Váš dopis zn.  
Ze dne  
Naše zn. 27669/2020-SŽ-SSZ-OVZ

**„Rekonstrukce výpravní budovy v žst. Plzeň hl. n.“**

**Vysvětlení, změny a doplnění zadávací dokumentace - Dodatek č. 6**

**UMÍSTĚNÍ: DOLNÍ HALA - V OSE DVOJICE ESKALÁTORŮ**

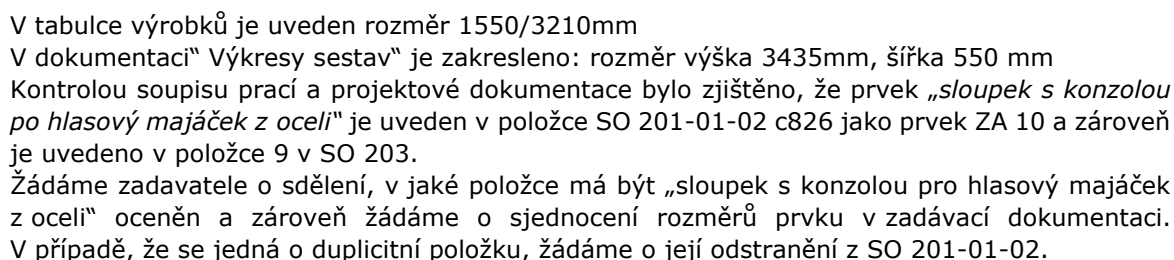
**Dotaz č. 36:**

V předaném soupisu prací v části „SO 201\_01\_01“ je uvedena položka:

826	ZA10	D+M sloupek s konzolou po hlasový majáček z oceli, vel.1555/3210, vč. povrch úpravy, kotvení	KS	1,000	0,00	0,00
		D+M sloupek s konzolou po hlasový majáček z oceli, vel.1555/3210, vč. povrch úpravy, kotvení

V tabulce výpisu prvků SO201\_01\_98\_08\_01 je uvedeno:

Název	OCELOVÁ KONSTRUKCE PRO HLASOVÝ MAJÁČEK
Kód	ZA/10
Schéma	
Rozměr	1555 / 3210 mm
Popis	- ocelový rám pro uchycení hlasového majáčku před nástupem na eskalátor
Materiál	- ocel – uzavřené profily 60/40/3 mm
Povrchová úprava	- práškový lak na zinkovaný podklad - RAL7012 (NCS S6500-N)
Požadavky požárně bezpečnostního řešení	-
Ostatní	- ocelová konstrukce vč. hlasového majáčku je součástí dodávky SO 203 Orientační systém

V předaném soupisu prací v části SO 203 Orientační systém je uvedeno:

9	R20329	Orientační hlasový majáček na konstrukci 3300 mm - dodávka a montáž	KUS	1,000	0,00	0,00
		1: orientační hlasový majáček č.M2 včetně kotvicích prvků a konstrukce				
		2: 1				
		3: podle PD - Výkresy sestav				
		4: položka zahrnuje veškeré práce, výkony a dodávky nutné k realizaci a osazení kompletního prvku (cena výrobku OHM, výroba konstrukce pro ukotvení, doprava, osazení, montáž a nastavení OHM)				
		podle PD - Výkresy sestav; 1				
		položka zahrnuje veškeré práce, výkony a dodávky nutné k realizaci a osazení kompletního prvku (výroba tabule, materiál a konstrukce pro ukotvení a montáž)

*U hlasového majáčku včetně nosné ocelové konstrukce (v SO 201 označené jako ZA/10) platí poznámka ve výpisu zámečnických prvků: "ocelová konstrukce vč. hlasového majáčku je součástí dodávky SO 203 Orientační systém„. Prvek bude oceněn jen v SO 203 a v SO 201 byla duplicitní položka ze soupisu prací odstraněna. Rozměr prvku uvedený v SO 201 je chybný, platí plně specifikace uvedená v SO 203.*
